**AVIS RELATIF À LA PROTECTION
CONTRE LES EVENTUELS EFFETS NOCIFS ET NUISANCES
PROVOQUÉS PAR LES RAYONNEMENTS NON IONISANTS
GÉNÉRÉS PAR DES ANTENNES ÉMETTRICES STATIONNAIRES**

Commune : CHIMAY - Exploitant : PROXIMUS

Référence exploitant : 60GPF_01

Rapport n° 832 / 2025

Vue d'élévation/Photo des antennes :

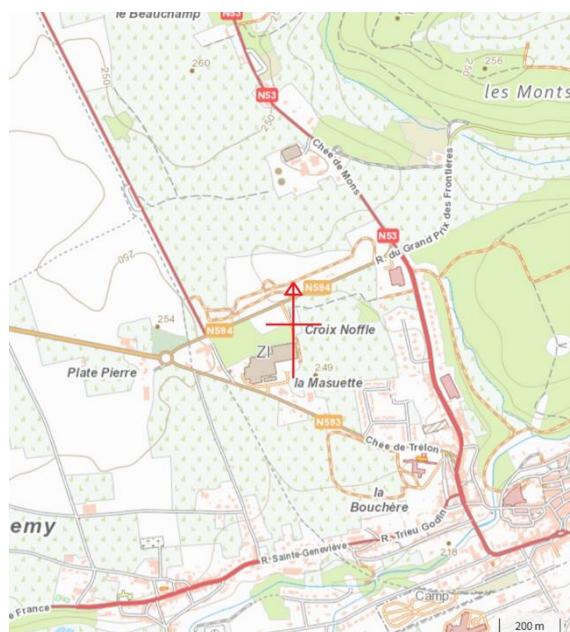
La description présentée ci-dessous a été établie à partir d'éléments (photographies, plans des antennes et de leur support ainsi qu'un ou plusieurs plans de la zone autour de l'installation) extraits du dossier technique de l'exploitant à la date du **27 février 2025** qui doit représenter fidèlement la situation réelle à cette date. Elle fournit un aperçu de la situation géographique et des lieux alentour. Les plans en projection verticale de la figure 1 indiquent la localisation des lieux de séjour (LS) situés dans un certain rayon autour des antennes référencées dans le paragraphe 2.

Figure 1 : Vue en plan des lieux de séjour et des points de contrôle

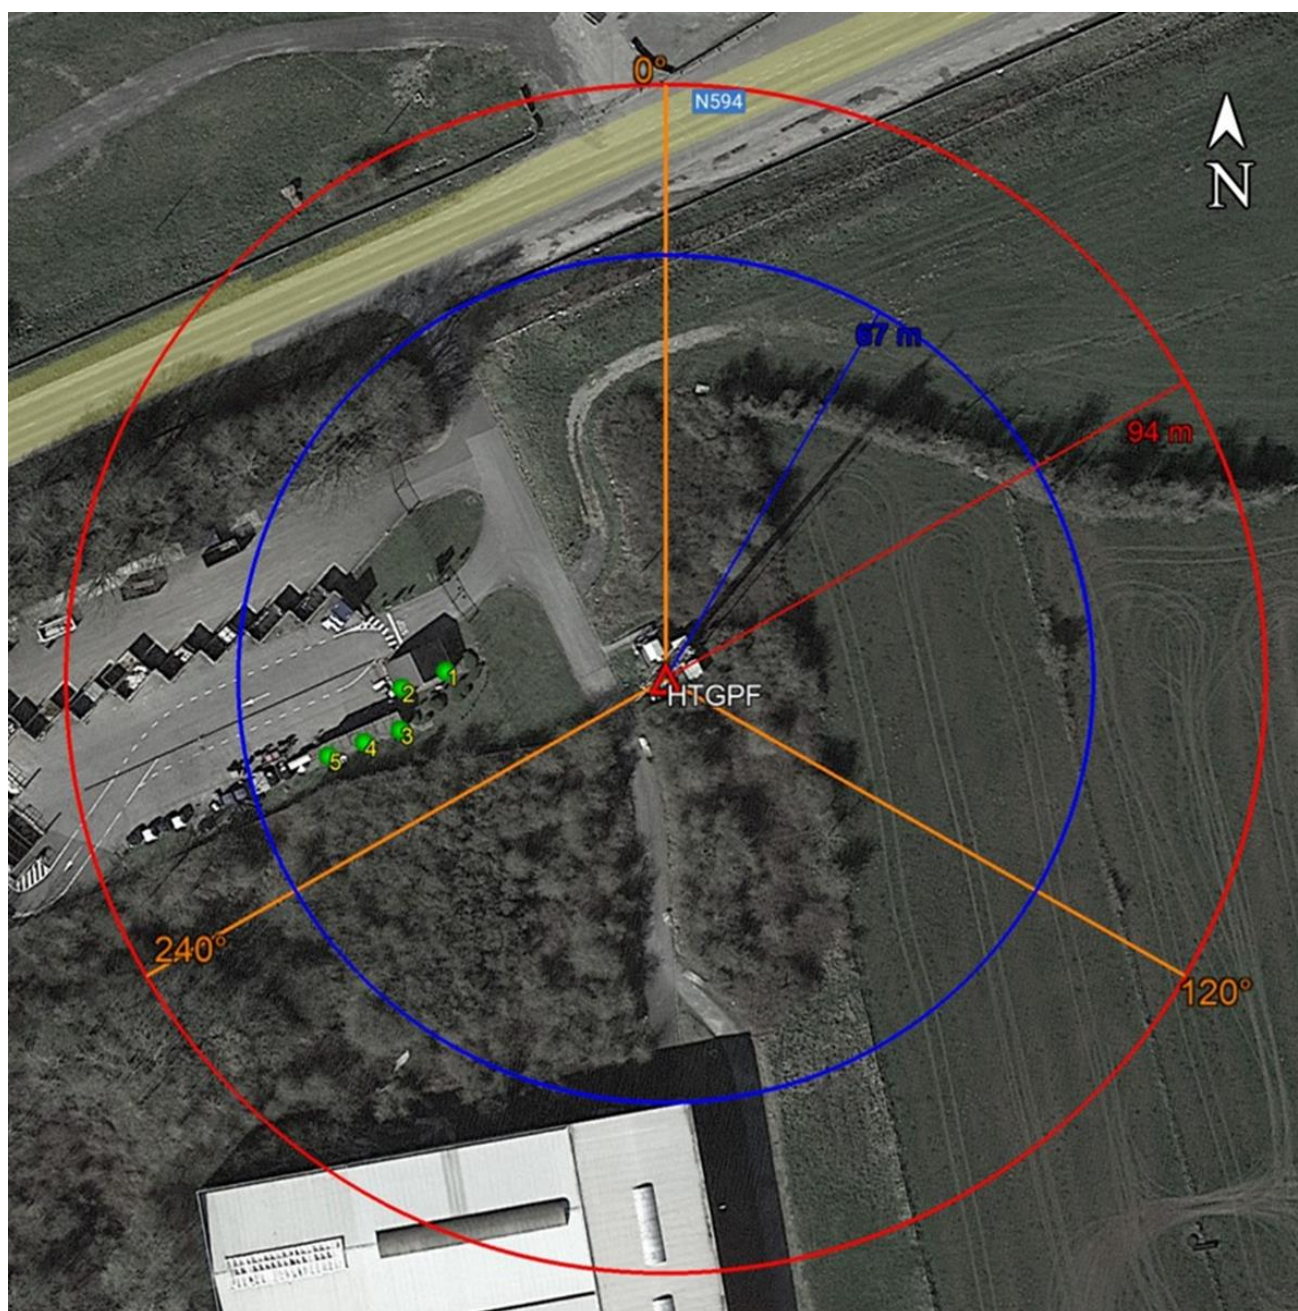
N° point de contrôle	LS	Atténuation (dB)	Indice d'exposition relatif à la limite par installation IE_i
5	LS3	3,0	0,022
4	LS3	3,0	0,022
3	LS3	3,0	0,018
1	LS1	3,0	0,014
2	LS1	3,0	0,013

En ce qui concerne les antennes de l'installation mentionnées dans le tableau 1, la distance maximale à laquelle la limite pourrait être atteinte, à l'extérieur, est égale à 93,4 m. S'il n'y a pas de LS à une distance inférieure, les antennes respectent forcément la limite d'immission.

Dans le cas des LS situés à l'intérieur des bâtiments, une atténuation d'obstacle est prise en compte et il en résulte que la distance maximale à laquelle la limite pourrait être atteinte se réduit à 66,6 m.
